### Napomena za montažu crpke rashladnog sredstva WPS3025 za vozila BMW 135i, 335i, 535i, 640, 740i od godine modela 2007.

Sl. 1

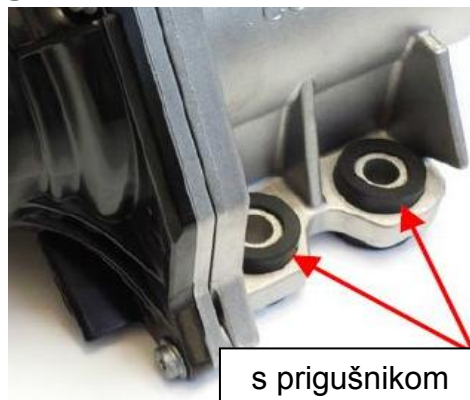
Na demontiranoj električnoj crpki rashladnog sredstva mogu biti montirani gumeni ležajevi na trima točkama zavrtnja (sl. 1). Njih nema na novoj crpki rashladnog sredstva WPS3025. Stari pričvrtni vijci nisu prikladni.

Proizvođač vozila prebacio je crpku rashladnog sredstva na ovu novu izvedbu bez gumenih ležajeva (sl. 2).

Demontirane aluminijske vijke (M8x36), koji se više ne smiju rabiti, treba zamijeniti kraćim čeličnim vijcima (M8x26).

Pritom upotrijebite zasebno isporučiv komplet za montažu MS50 (sl. 3).
